WRPG.271.28.2013

Dotyczy: przetargu nieograniczonego pn. „REMONT DROGI GMINNEJ W MIEJSCOWOŚCI MIĘDZYRZECZ - ULICA ZAKASZEWSKIEGO”.

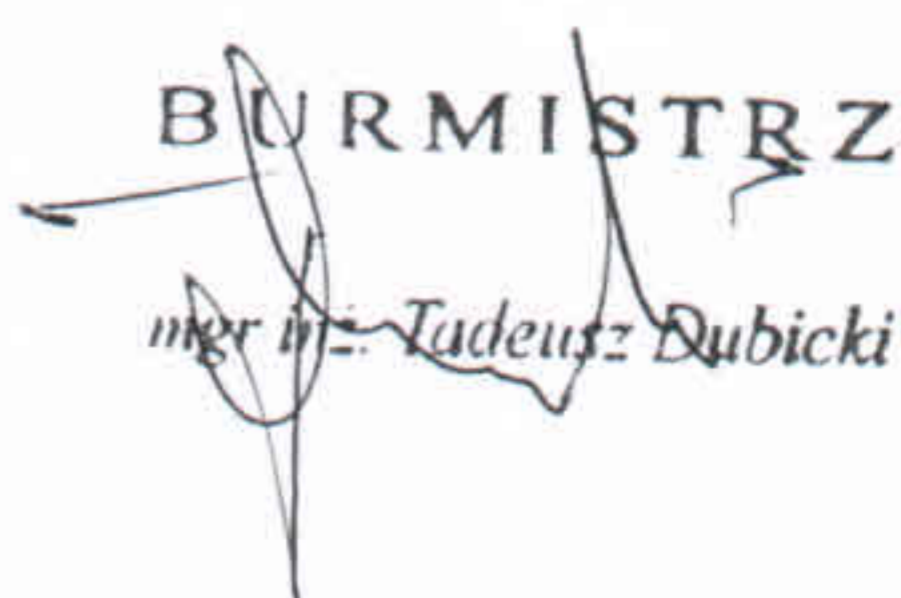
Proszę o podjęcie stanowiska w sprawie regulacji krawężników betonowych zgodnie z poz. 16 przedmiaru robót, Zamawiający podaje, że należy wyregulować krawężnik i ponownie ustawić na ławie betonowej.

Dokonałiśmy wizji terenu i stwierdzamy, że ok. 90 % krawężnika jest do wymiany, gdyż był on montowany ponad 30 lat temu nie jest on wibroprasowany i nie wytrzyma rozbiórki i ponownego zamontowania.

Dokumentacja projektowa precyzuje, iż krawężniki nie nadające się do ponownego wbudowania (a do takich należy również zaliczyć uszkodzone podczas rozbiórki) należy wymienić na nowe. Mając na względzie powyższe jeżeli potencjalny wykonawca szacuje, iż 90 % krawężników nie nadaje się do ponownego wbudowania to należy przyjąć w swojej ofercie cenowej 90 % nowych krawężników a pozostałe 10 % z odzysku. Dodatkowo przypominam, iż załączone do specyfikacji istotnych warunków zamówienia przedmiary robót służą jedynie jako pomoc przy sporządzeniu oferty cenowej.
